TEMA		DETALLE	
Proyecto		Actualización Plan Regulador Comunal de Monte Patria / ID 2997-32-LQ21	
Dirección		MINVU Región de Coquimbo	
Tipo actividad		Reunión Técnica	
Fecha		17 de marzo 2023	
		Hora programada	09:00 hrs.
		Hora inicio	09:30 hrs.
		Hora término	14:30 hrs.
Lugar		MINVU Región de Coquimbo	
Total de herramientas metodológicas utilizadas en esta fase del contrato		Presentación digital	
Total de asistentes		5	Mujeres: 2 Hombres: 3
Participantes	Consultor	Rodrigo Tapia (Consultor – Coordinador Jefe de Proyecto)	
Contraparte	Municipio	Max Campaña (DOM) / Rodrigo Cortes (Profesional SECPLAN) / Michelle Figueroa (Profesional SECPLAN)	
	MINVU	Marcela Gálvez (Profesional DDU MINVU)	
Resumen desarrollo actividad		Presentación Observaciones Informe 5 Etapa 4 PRC Monte Patria : 1.- Presentación digital del Consultor Se presentan observaciones de Contraparte al Informe 5 Etapa 4 Adenda 2, principalmente sobre Estudio de Riesgos y otros temas normativos.

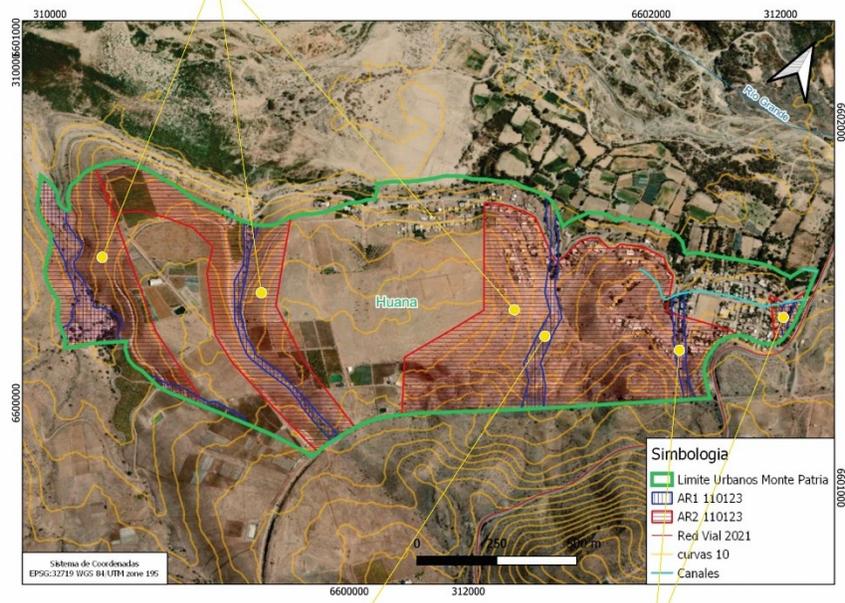
estas AR_2 se cuestionan en su forma y extensión, se señala que la forma de cada poligonal debe responder a referencias físicas espaciales reconocibles (quebradas, cotas topográficas, etc) o una distancia estándar hacia aquellas

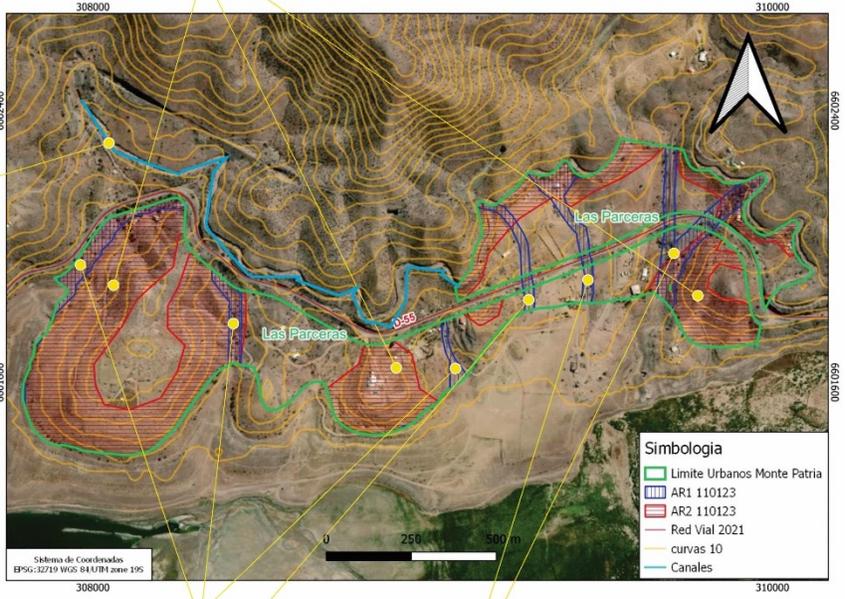
estas AR_1 se cuestionan en su forma y extensión, se señala que la forma no es coherente con análisis de vulnerabilidad, la quebrada se abre y pasa por el cementerio

estas AR_1 se cuestionan en su forma y extensión, se señala que deben graficar la misma poligonal resultante del análisis de vulnerabilidad (ya sea solo la alta o la alta y moderada,, justificar en cada caso)

estas AR_2 se cuestionan en su forma y extensión. / además se señala que las AR_2 cercanas al Embalse no corresponden por la composición geológica que no parece provocar remoción en masa según la Muni / ponderar la geología en todas las AR-2

dibujar canal

estas AR_1 se cuestionan en su forma y extensión, se señala que son contenidas por el canal que pesan sobre la carretera, merecen dudas por su forma no coherente con el análisis de vulnerabilidad y Riesgos PRI

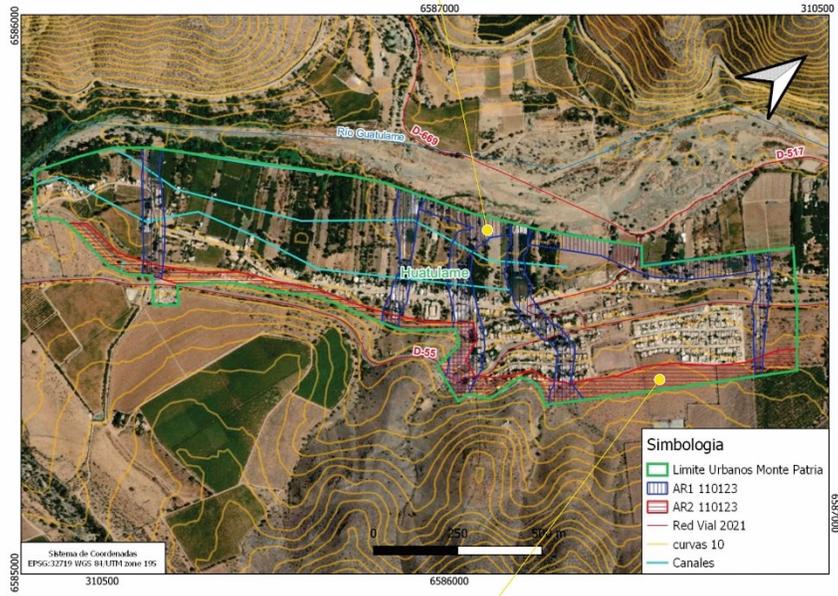
estas AR_1 debe tener sustentos, mas parecida a Riesgos PPI, la forma no tiene sustentos

este tramo de AR_2 no aparece el Riesgos PRI, en terreno no se ve el riesgo por ninguna parte

revisar esta AR_1 en estudio de vulnerabilidad y Riesgos PRI tiene otra forma, no hay coherencia

aca aparece una AR_1 en estudio de vulnerabilidad y Riesgos PRI, aca no aparece, no hay coherencia

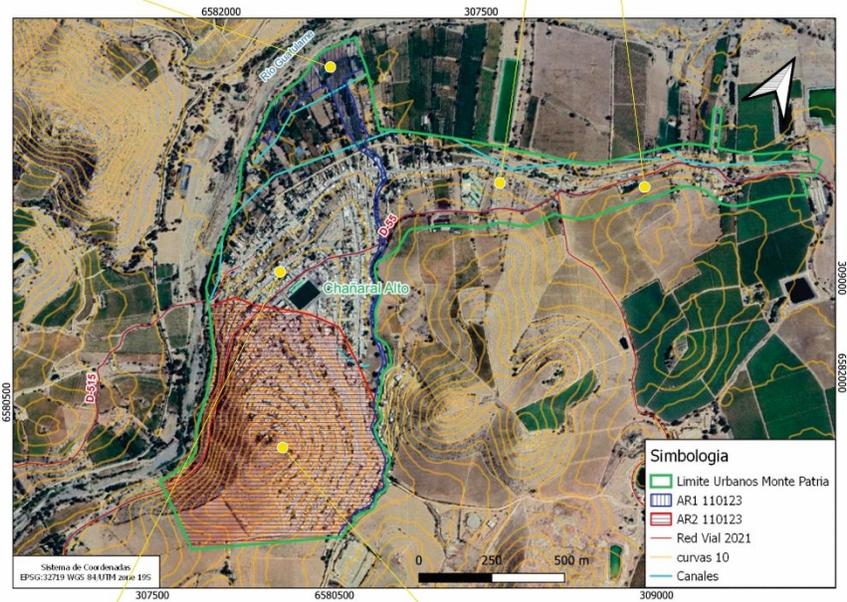
aca aparece una AR_2 en estudio de vulnerabilidad y Riesgos PRI, aca no aparece

aca aparece una AR_2 en estudio de vulnerabilidad y Riesgos PRI, aca no aparece, no hay coherencia

esta forma de AR_2 debe tener justificación para argumentar ante la Comunidad, es importante definir bien la forma

esta AR_1 no tiene esa forma en la realidad, no tiene sustentio

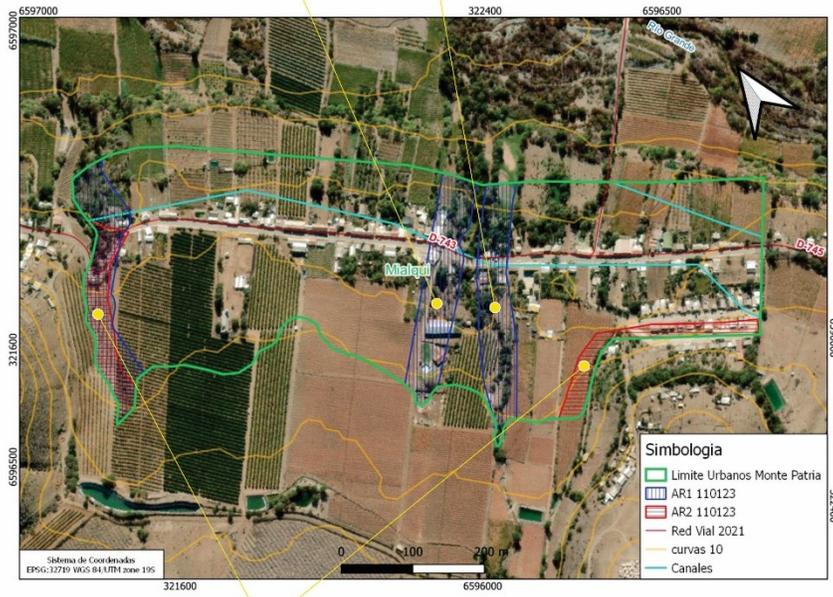
esta AR_1 no tiene esa forma en la realidad, debe responder mas a la que aparece en Riesgos PRI

estas AR_2 aparecen en estudio de Riesgos PRI, tiene otra forma, no hay coherencia, revisar

aca no se ven AR_2 que aparece en Riesgos PRI, por que no?, todo debe estar justificado, el estudio de riesgos es un informe de precision

esta AR_2 no tiene esa forma en la realidad, debe responder mas a la que aparece en Riesgos PRI

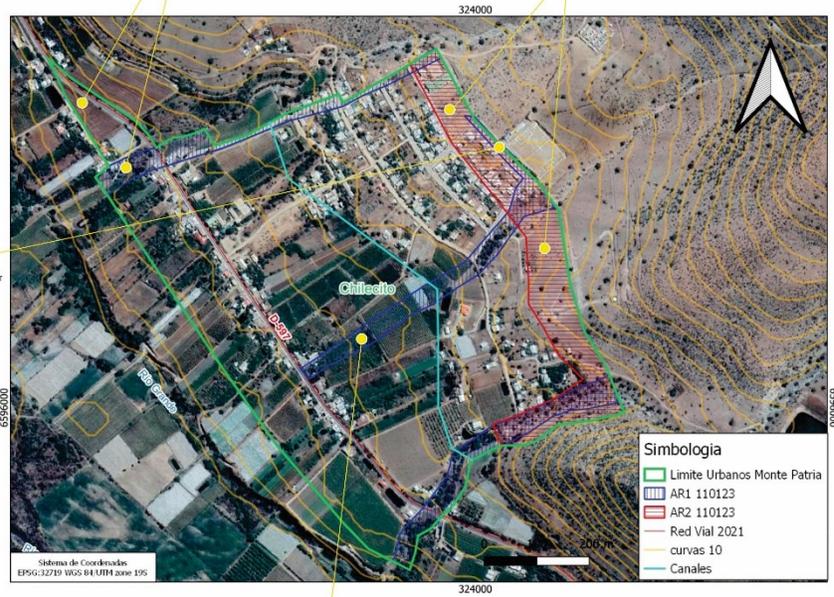
ese brazo de AR_1 no debe ir

esta AR_1 debe justificarse en su forma y ancho, basarse en Riesgos PRI

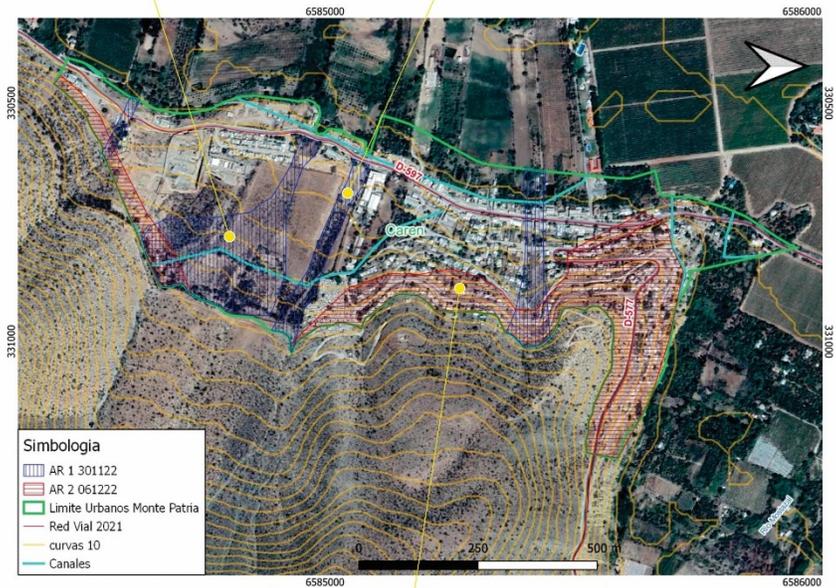
esta AR_1 no debe tener una forma con sustento, revisar Riesgos PRI
 esta AR_1 esta corrida, la quebrada baja por el costado norte de la escuela, revisar

esta AR_2 debe ser mas grande, se ve claramente en terreno, revisar Riesgos PRI

esta AR_1 si se reduce respecto de Riesgos PRI, debe justificarse, basarse en estudio de vulnerabilidad

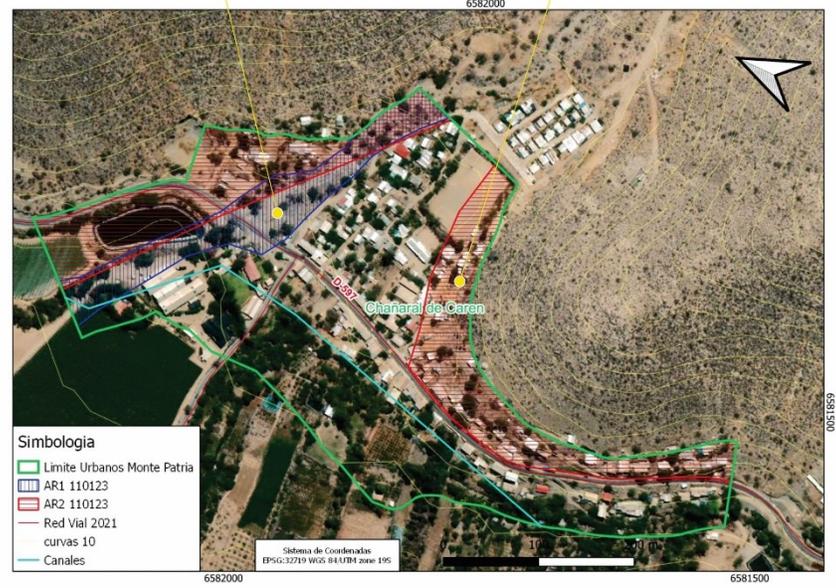
esta AR_2 debe tener una forma con sustento

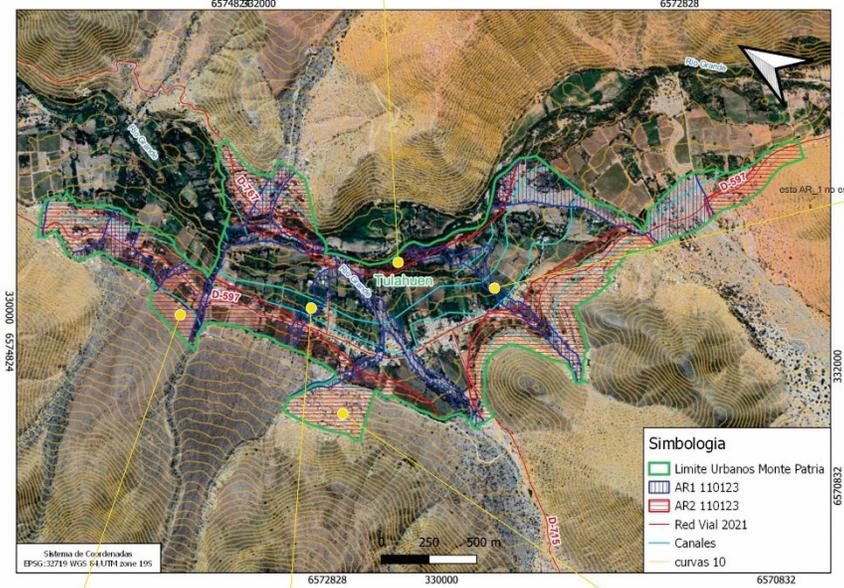
esta AR_2 no tiene sustento , el riesgo esta al oriente del rio. para nada donde se indica, falta rigor en la definicion de las poligonales

esta AR_1 no esta en Riesgos PRI, justificar

esta AR_1 quizás no va, no se ve en terreno, no tiene sustento en estudios

esta AR_2 no tiene sustento en ningún estudio, ni análisis

hay quebradas presentes en Riesgos PRI y en la propuesta no se ven

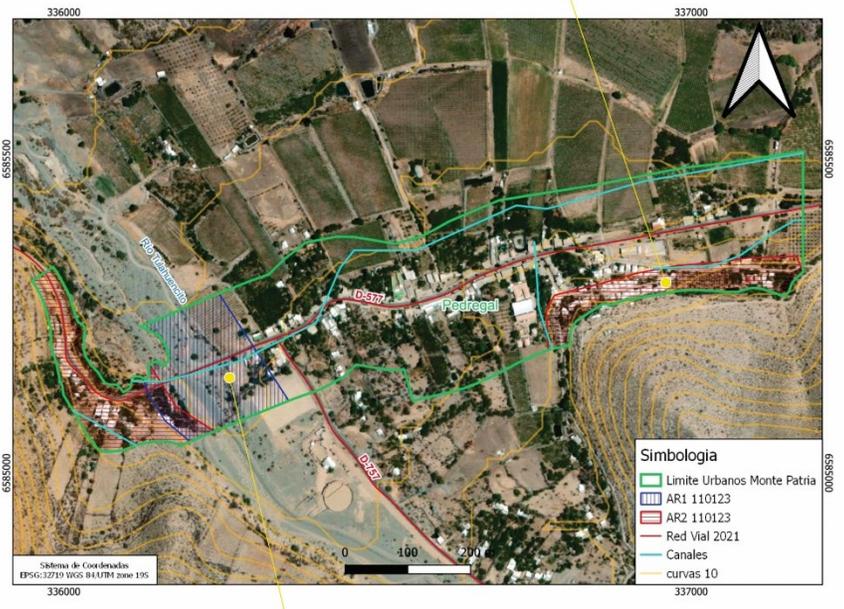
esta AR_2 debe tener una forma justificada

esta AR_1 debe tener una forma justificada

esta AR_2 no tiene sustento , el riesgo esta mas al poniente del rio, para nada donde se indica, falta rigor en la definición de las poligonales

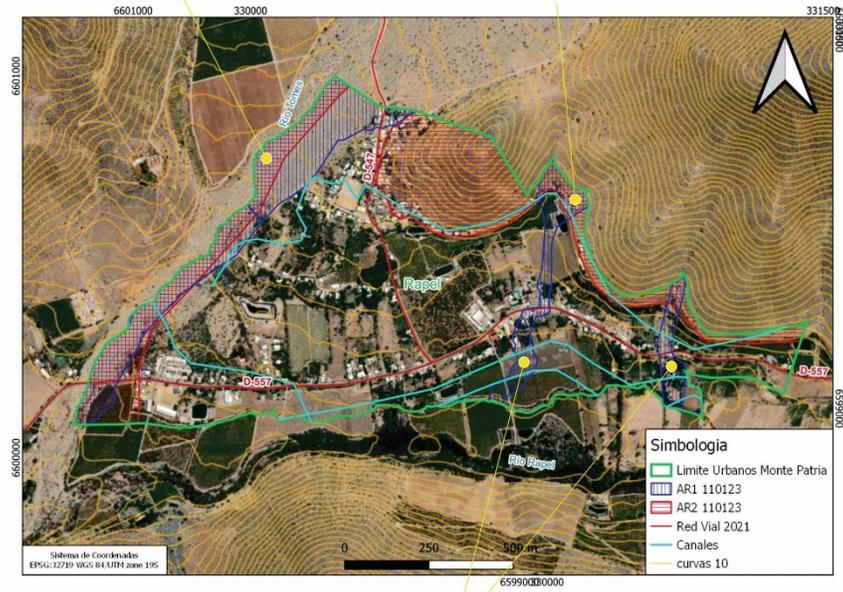
esta AR_2 debe ajustarse, la forma debe tener sustento

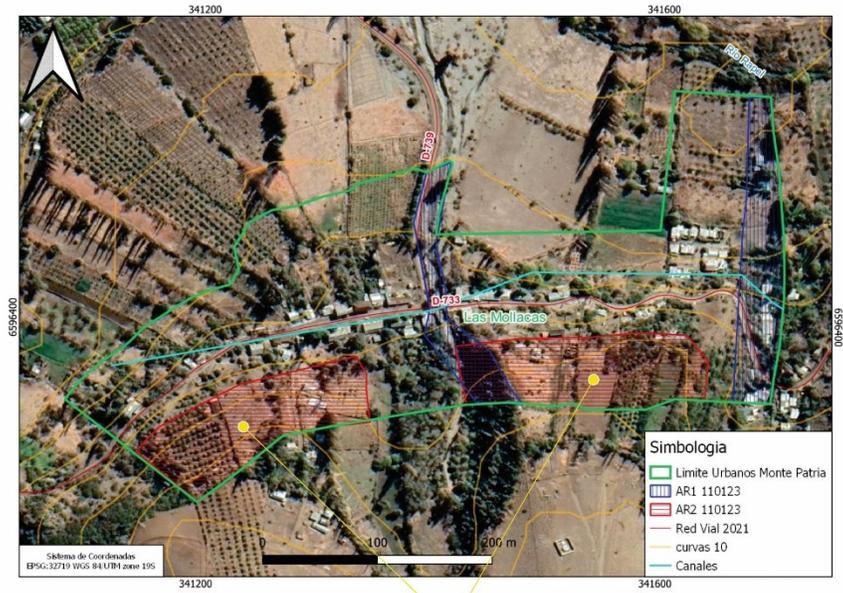
estas AR_1 pueden eliminarse, los flujos son absorbidos por canales., revisar Riesgos PRI

estas AR_2 no tienen sustento , el riesgo esta al norte de la via, para nada donde se indica, falta rigor en la definición de las poligonales
